INSTITUTO DE
**MOVILIDAD Y
TRANSPORTE PARA
EL ESTADO DE SONORA**

Auditoría en Seguridad Vial con enfoque a usuarios más vulnerables de la vía.
Intersección blvd. José María Morelos y Pavón y avenida Uno (Prof. Alfredo
Eguiarte), en Hermosillo, México.

Figura 8.1 Límites de velocidad para la intersección
Localizado en blvd. Morelos

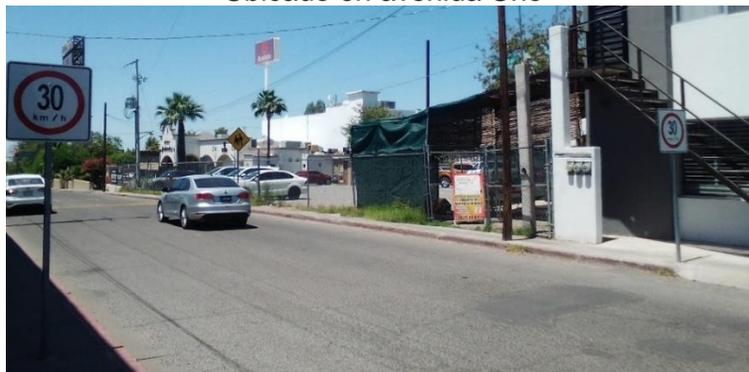
Durante la observación se encontraron dos señalamientos verticales restrictivos de velocidad. El primero colocado a 72 metros sobre la acera norponiente del blvd. Morelos marcando un límite de 45km/r. En tanto que el segundo está sobre la avenida Uno, acera este a 98 metros e indica una velocidad máxima de 30 km/hr (ver Figura 8.1).

1. Disminución de límite de velocidad a 50 km/hr en la vialidad principal. Ello en referencia a lo indicado en el artículo 49, fracción III, incisos a y b (LGMSV, 2022). El señalamiento recomendado es horizontal (M-11.1), en cada carril para ambos tramos y a una distancia no mayor de 300 metros antes de la intersección; así como vertical (SR-9 VELOCIDAD) distribuidos de la siguiente forma: 5 tableros en la vialidad principal y 2 en la colectora.

Figura 8.9. Deterioro de aceras, sección noroeste
Abertura registro Desnivel

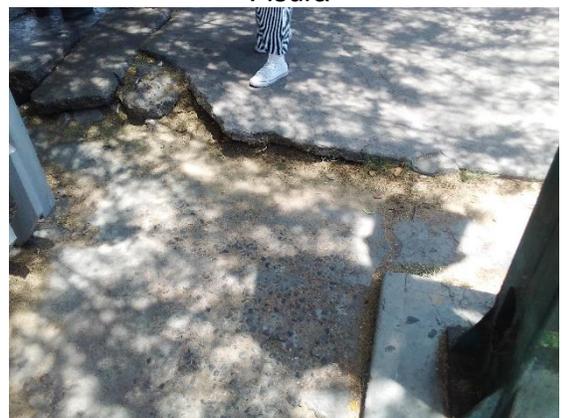
Para los usuarios más vulnerables de la vía, los pasos peatonales se encuentran libres de obstáculos o barrera que impida su circulación. En cambio, el estado de las aceras en la sección noroeste presentó: abertura de registro, desnivel, y fisuras (ver Figura 8.9). Detalles que genera un problema de continuidad para personas que sufren de discapacidad o movilidad limitada.

7. Reparación de aceras. En sección norponiente, nivelar banqueteta incluyendo guía podo-táctil a la parada inmediata. Así mismo sustituir tapa de registro. Para sección suroriente, delimitar el paso de peatones en acera mediante diseño. Esto con el fin de separarlo de la zona de estacionamiento de forma legible.

Figura 8.12 Prioridad de paso peatones
Distancia de cruce larga

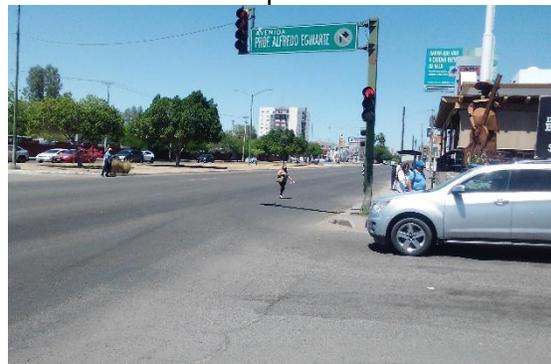
La prioridad de paso referente al peatón y al ciclista no es respetada. Para empezar, los peatones transitan una distancia de cruce larga, es decir, cuatro carriles por rama; además, modifican su trayecto a causa de la invasión del paso por parte de los vehículos. Luego, los viandantes se ven expuestos por los estacionamientos en batería tanto por una institución educativa como por un banco (ver Figura 8.12). Para finalizar, el cruce carece de fase adelantada para ciclistas así como de caja bici/moto, y los vehículos giran de forma irrestricta hacia la derecha.

Figura 8.13 Vista nocturna de la intersección

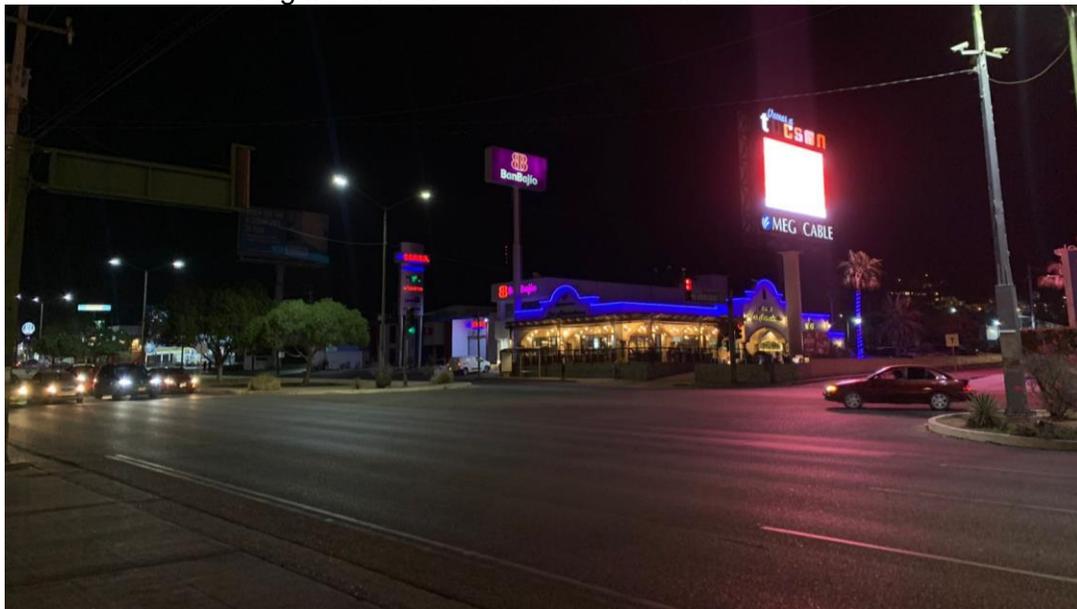
En cuanto a la visibilidad, el área auditada se encuentra libre de obstáculos, ello permite que el peatón vea y sea visto. Por lo que se refiere a la iluminación nocturna, el cruce cuenta con alumbrado público y una pantalla luminosa lo que permite una identificación de los usuarios (ver Figura 8.13).
